WISSENSCHAFTLICHES GUTACHTEN FÜR

**Bundesnetzagentur für Elektrizität, Gas, Telekommunikation, Post und Eisenbahnen**

## BEGLEITUNG NETZENTWICKLUNGSPLAN 2030 (NEMO VII)

**Gutachten**

Abbildung 4-2: Vergleich der Energiebilanz in Deutschland im Szenario C 2030

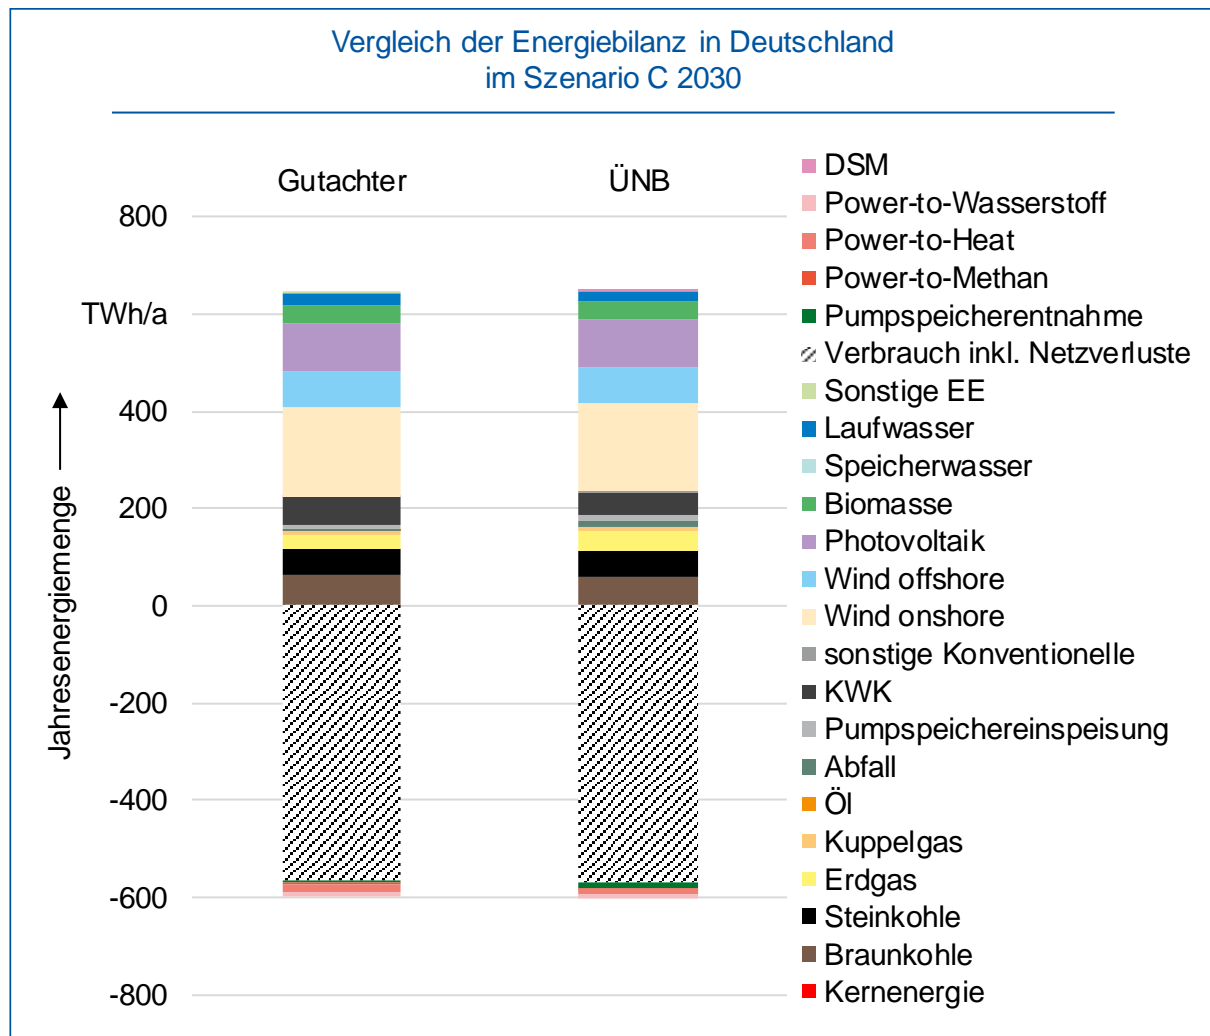
nachfrageseitiger Flexibilität, was im geringeren, durch die Übertragungsnetzbetreiber bestimmten Einsatz der vorhandenen Flexibilitätsoptionen begründet ist.

Abbildung 4-3: Vergleich der Handelsbilanzen im Szenario C 2030

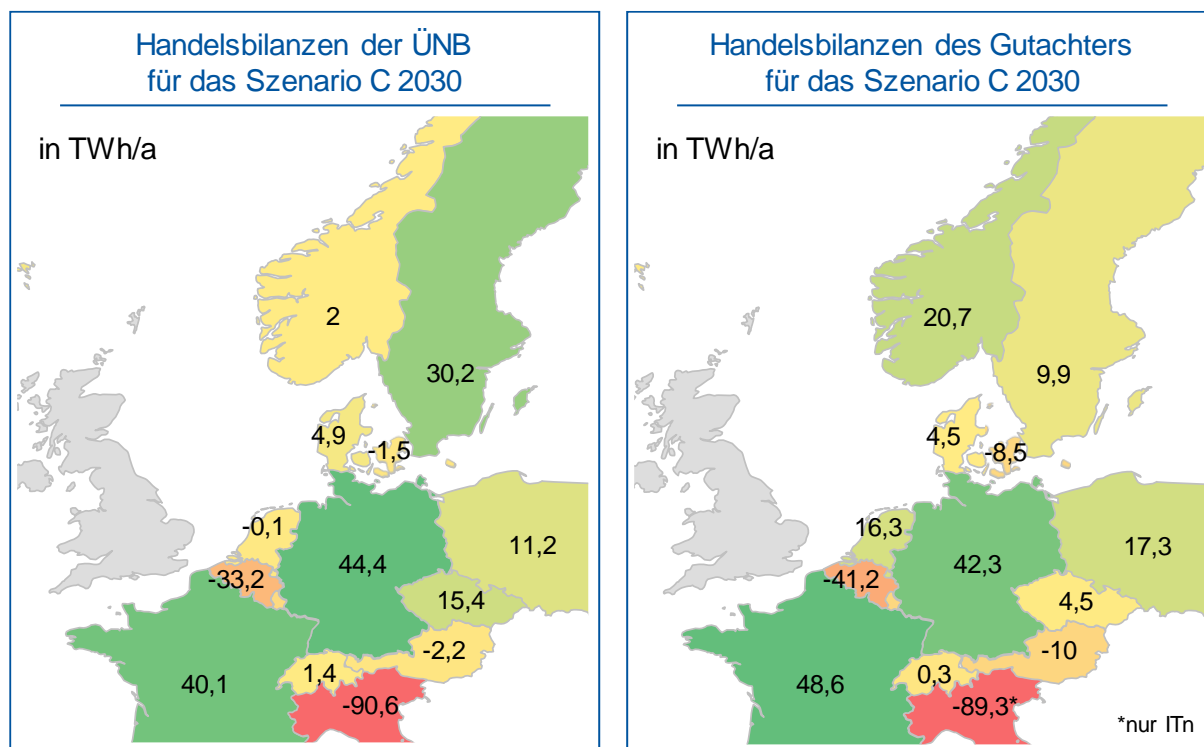
Unterschiede in den bestimmten Handelssalden der umliegenden Gebotszonen können mit Unterschieden in der Modellierung begründet werden, welche Einfluss auf das Ergebnis nehmen. So wirken im Zuge des FBMC, unterschiedliche Leitungen begrenzend für den Austausch zwischen den Gebotszonen. Zudem bleibt unklar, ob in der Ergebnisdarstellung der Übertragungsnetzbetreiber eine vollständige Summierung der Marktgebiete in Norwegen respektive Schweden vorgenommen wird oder die Einteilung auf Basis des Ten-Year Network Development Plan 2018 Anwendung findet.

Die im Netzentwicklungsplan veröffentlichten Ergebnisse der Übertragungsnetzbetreiber beschränken sich zudem ausschließlich auf die direkten elektrischen Nachbarländer sowie Italien und liegen nur dem Gutachter vor. Eine Angabe der Handelsbilanzen weiterer Länder wäre wünschenswert, sodass großflächig auftretende Wechselwirkungen interpretiert werden können.
